Resolución No. 00951

“POR LA CUAL SE RESUELVE UN RECURSO DE REPOSICIÓN Y SE ADOPTAN OTRAS DETERMINACIONES”

LA SUBDIRECCION DEL RECURSO HIDRICO Y DEL SUELO DE LA SECRETARÍA DISTRITAL DE AMBIENTE

Figura 8. Resultado gráfico de la interpretación de la prueba de pulso ejecutada en el pozo PZM4

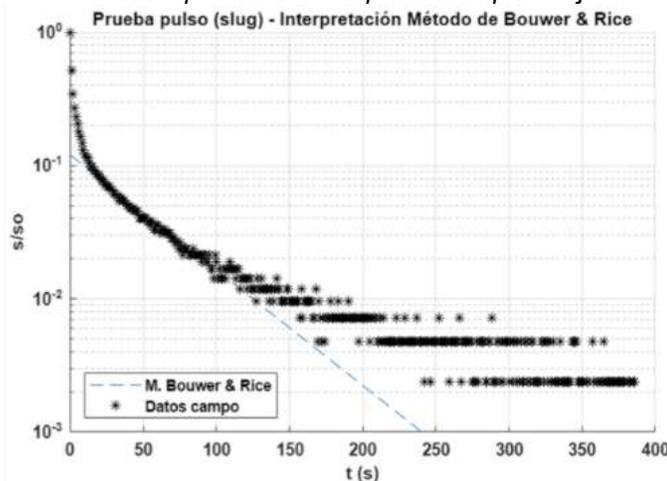
el método de Bower & Rice, el resultado obtenido para la prueba ejecutada en el pozo PZM4 fue de $3.99 \text{ E-}01 \text{ m/d}$, mientras que para el pozo PZM7 fue de $1.6 \text{ E-}03 \text{ m/d}$.

A partir de lo anterior, basándose en Frezze y Cherry 1979, es evidente que las magnitudes son representativas de un material arcilloso - arcillo limoso a limo arenoso.

Figura 10. Esquema de interpolación a partir de los datos de niveles de los pozos PZM3, PZM4 y PZM9

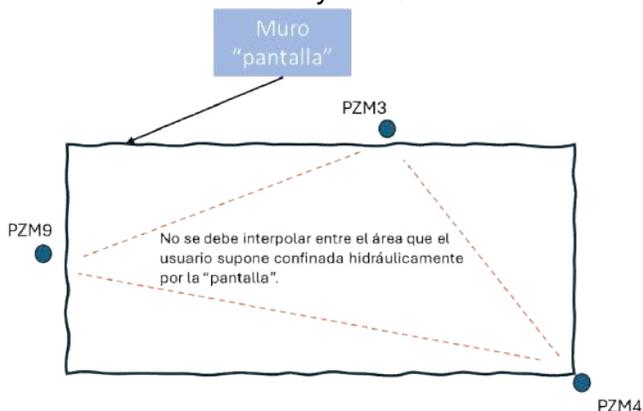
*del Sitio. Según lo informado por el usuario, este modelo se elaboró considerando los niveles medidos en los pozos de monitoreo PZM3, PZM4 y PZM9, sin embargo, debido a su disposición espacial y bajo el supuesto de que existe un sistema hidrogeológico confinado por el muro "pantalla" hacia el centro del Sitio (de lo que se deduce que la zona existente entre estos tres pozos no está conectada hidráulicamente), **NO** es posible realizar una interpolación entre ninguno de estos puntos. Esta situación se explica en la siguiente gráfica.*

Figura 11. Modelo de isopiezas dentro de la “pantalla” generado por la SDA.

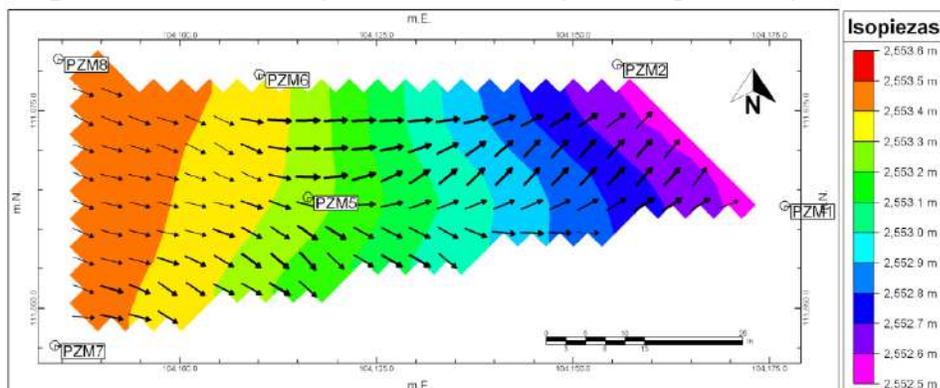
En la siguiente figura se presenta el modelo de isopiezas generado, el cual muestra una dirección de flujo preferente en sentido oeste – este, tomando una tendencia mínima hacia el pozo PZM2.

Figura 20. Vista en planta del cubrimiento de la zona contaminada por TPH – GRO en la matriz suelo

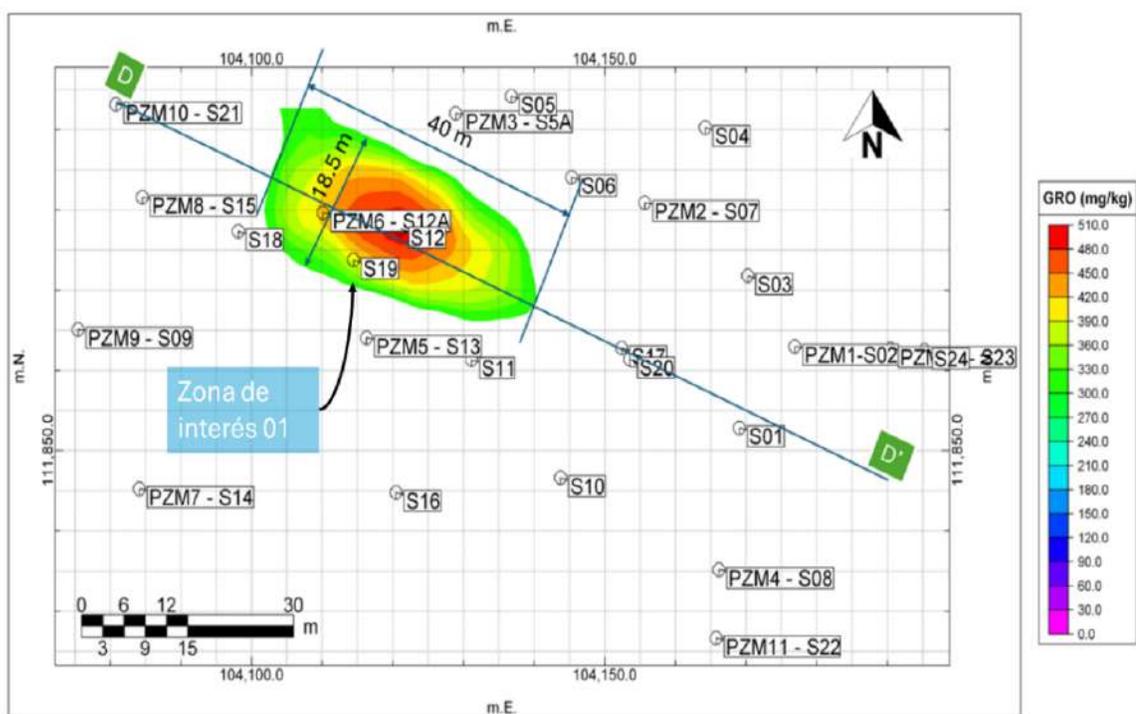
Concepto Técnico, se identificó la presencia del compuesto TPH – GRO en matriz suelo. En consecuencia, para delimitar adecuadamente la zona de interés donde actualmente se localiza potencialmente una fuente de contaminación, se procedió a determinar las zonas contaminadas.

En la Figura 20, se presenta una vista en planta que ilustra la extensión de la contaminación por TPH-GRO en la matriz del suelo. A partir del modelo utilizado, se estimó que las dimensiones de esta zona contaminada son aproximadamente de 40 metros de largo por 18.5 metros de ancho.

Así las cosas, una vez realizada la verificación de la información contenida en el Anexo 3, **no se aprueba** la propuesta técnica para la remoción de suelo impactado hasta tanto, se remita un Plan de Trabajo considerando las dos (2) zonas de interés determinadas para el sitio, que deberá incluir un Plan de Contingencias, considerando la potencial exposición a sustancias que pueden representar un riesgo para los trabajadores. Adicionalmente, se deberá remitir un cronograma de

Figura 21. Sección D, identificación de zona contaminada por TPH – GRO en la matriz suelo

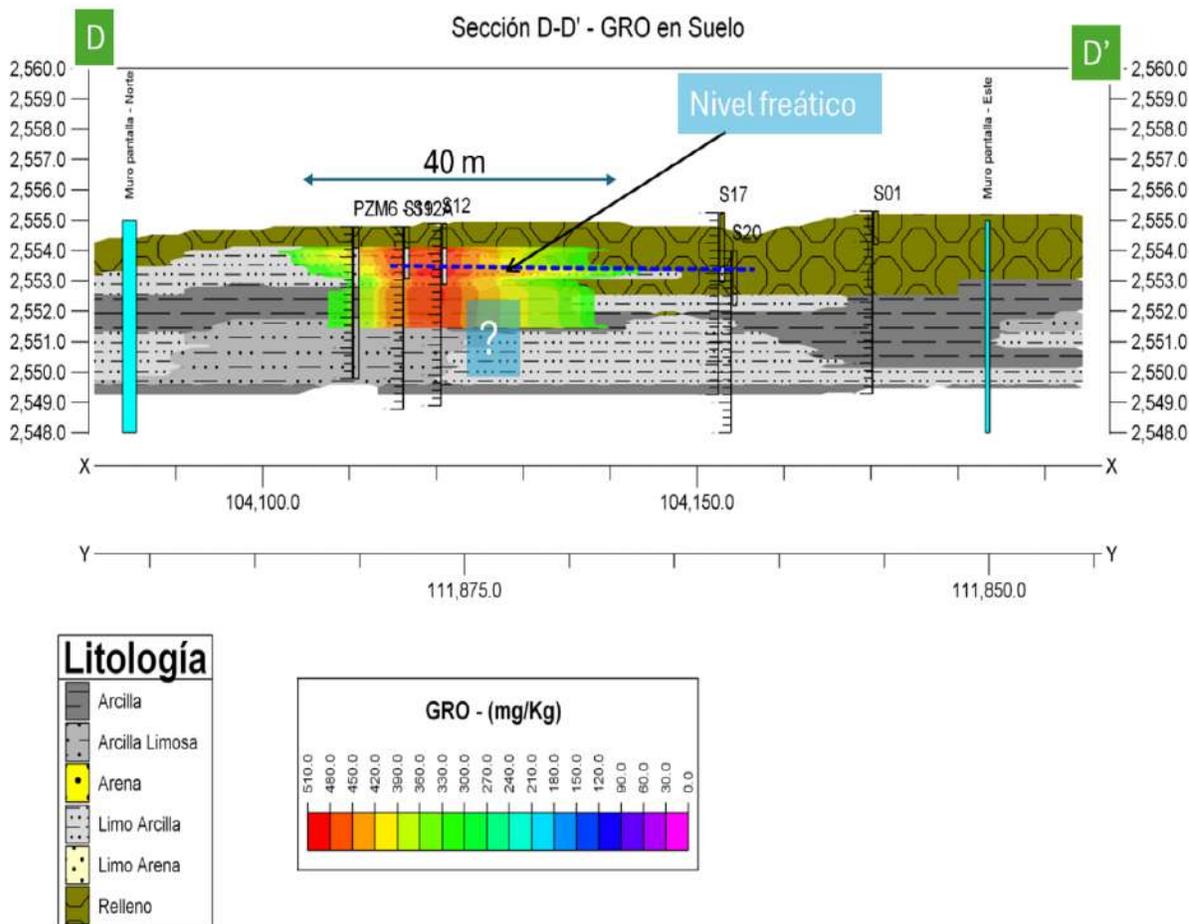
También se generó la sección D (Véase la Figura 21) donde se identifica la posible afectación en las primeras Unidades, donde es muy probable que se propague la contaminación a una mayor profundidad, sin embargo, no se tiene información de concentraciones a mayor profundidad.

Figura 22. Vista en planta del cubrimiento de la zona afectada por COV en la matriz suelo, VR = 100 ppm

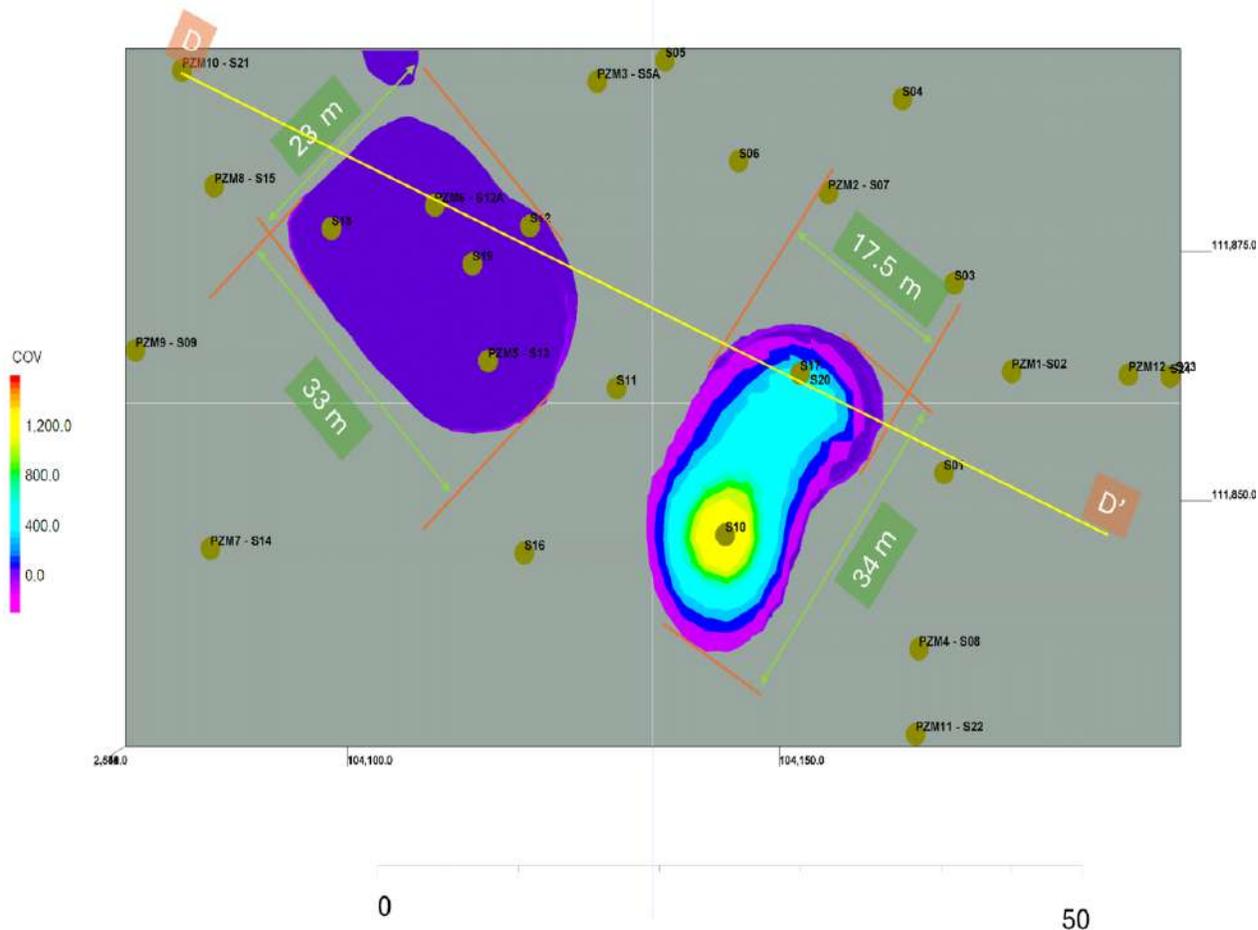
De manera complementaria y para corroborar y/o establecer otras zonas con una alta posibilidad de presentar afectación por hidrocarburos, se generó el modelo de COV para el sitio, con las mayores concentraciones presentadas, (Véase la Figura 22) donde el valor de referencia fue de 100 ppm. Se identificaron dos (2) zonas, una al costado noroeste, con un ancho aproximado de 33 m y un ancho de 23 m, la cual se correlaciona con la zona identificada por la contaminación por TPH – GRO, la otra zona se ubica en el centro, hacia el costado sureste, con unas dimensiones de 34 m de largo y un ancho de 17.5 m.

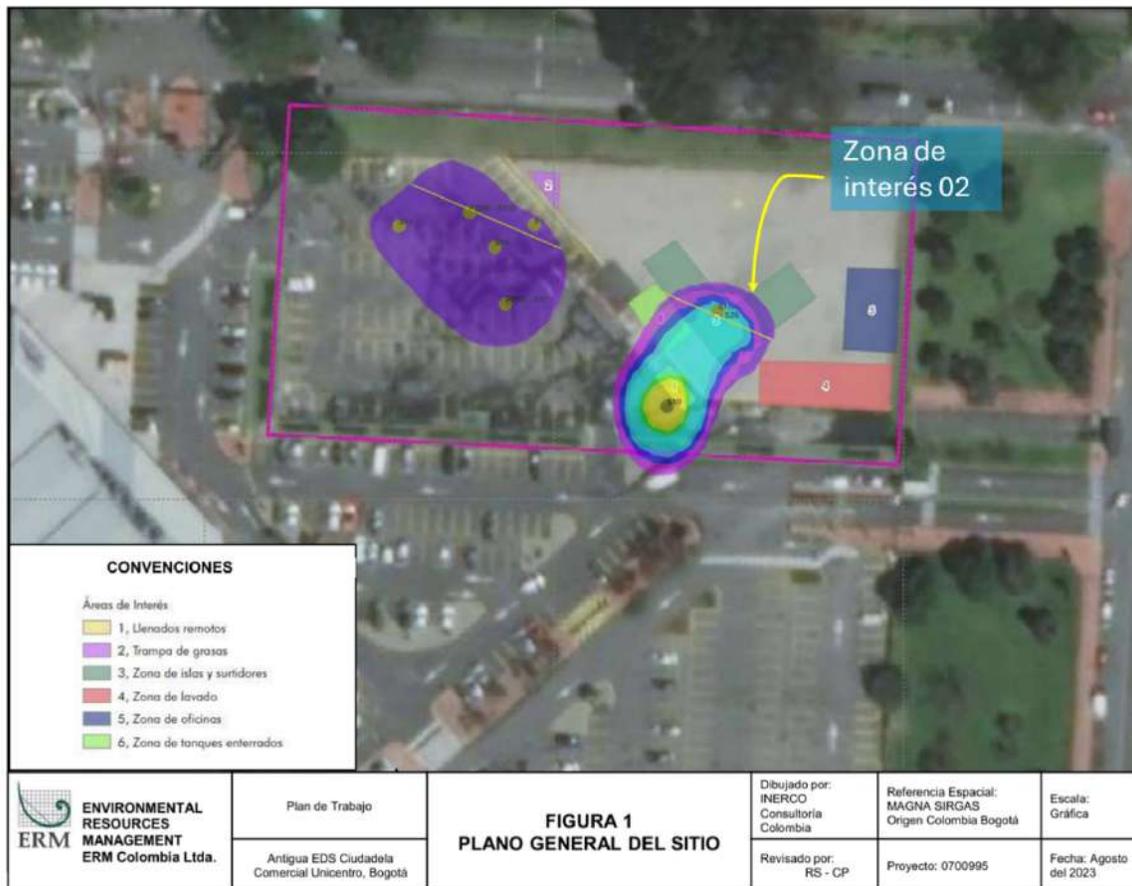
También se generó una sección, la cual se presenta en la Figura 23. Como es evidente el modelo se implementó en la zona vadosa y permite identificar que hay una migración de gas especialmente por el relleno y puede estar limitado por la Unidad limo arcillosa, la cual por su permeabilidad puede generar un flujo de gas a menor velocidad.

Como es evidente, con el análisis de la información concentración de TPH – GRO en la matriz suelo y teniendo en cuenta las concentraciones de COV obtenidas durante la perforación en las dos campañas de campo, fue posible estimar la ubicación de dos (2) zonas interés donde se identificó la potencial presencia de fuentes contaminantes. Por lo anterior, se considera viable que el usuario efectúe acciones de intervención de áreas impactadas, teniendo en cuenta las zonas de interés establecidas, sin embargo, se aclara que las actividades antes mencionadas deberán llevarse a cabo contemplando adicionalmente un Plan de Contingencias considerando la potencial exposición a sustancias que pueden representar un riesgo para los trabajadores.
